SUPERINTENDENCIA DE INDUSTRIA Y COMERCIO	
RAD: 13-39467- -4	FECHA: 2014-04-23 10:15:26
DEP: 2020 DIRECCION DE NUEVAS CREACIONES	EVE: 378 FASE NACIONAL INCLUIDO CAPITULO I
TRA: 11 PCT-PATENTE DE INVENCION CAPITULOS I Y II	FOLIOS: 6
ACT: 519 PRESENTACION

Asunto: Radicación: 13-39467- -4
Trámite: 11
Evento: 378
Actuación: 519
Oficio: 4736
Folios: 6

Título de la solicitud: "Cabezal de distribución de líquido gota a gota".

Figs. 1, 11b y 13a del documento EP1538099

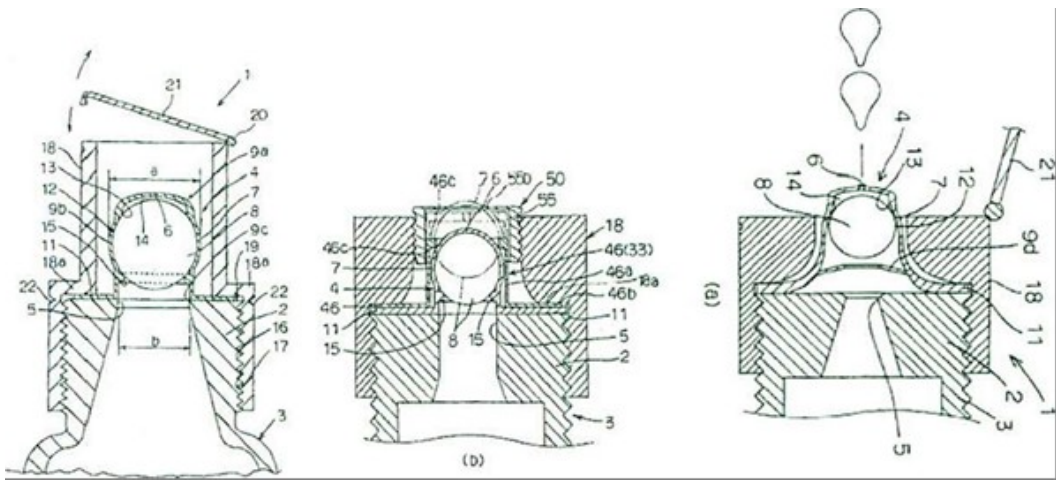
Características esenciales	D1
Cabezal de distribución de líquido gota a gota que comprende: un elemento tubular perforado por un canal de expulsión de líquido mediante el cual se realiza igualmente el retorno de aire en sentido inverso, comprende:	El contenedor (1) incluye un cuerpo de recipiente (3) que tiene una abertura del recipiente (2) en un extremo del mismo, y un inserto de prevención de regreso de flujo proporcionado en la abertura del recipiente (2). La abertura del recipiente (2) está formada con un orificio de descarga (5), y los contenidos descargados desde el punto de descarga (5) se pasan a través de un camino de flujo en una membrana elástica (7) y se descarga desde un orificio de salida (6) (Párr. [0049]; Figs. 1, 11a y 13b).
A nivel del elemento tubular, una válvula que funciona como válvula anti-retorno por cierre de dicho canal respecto a la circulación de líquido comprendiendo la indicada válvula un obturador que es retenido en una cavidad receptora prevista en el trayecto de dicho canal y que es móvil con relación al asiento contra el cual se aplica en posición de cierre de la válvula bajo el solo efecto de las diferencias de presión que se ejercen axial mente sobre él, estando realizado el indicado obturador de forma que se deje atravesar selectivamente por el aire cuando se encuentra aplicado contra el mencionado asiento.	El inserto (8) está dispuesto en la porción de cuerpo 9b de la membrana elástica (7) y comprende un cuerpo sólido esférico fabricado, por ejemplo, resina dura o similar. El inserto (8) está forzosamente inserto en la membrana elástica (7) a través de la abertura (9c) y dispuesto en el interior del extremo distal (9a y 9b) de la parte de cuerpo (Párr. [0057]-[0059]; Figs. 1, 11a y 13b).

De acuerdo con la tabla anterior, las características esenciales del dispositivo de la reivindicación 1 habrían sido divulgadas previamente en el documento D1, por lo tanto, la materia reivindicada no es nueva.
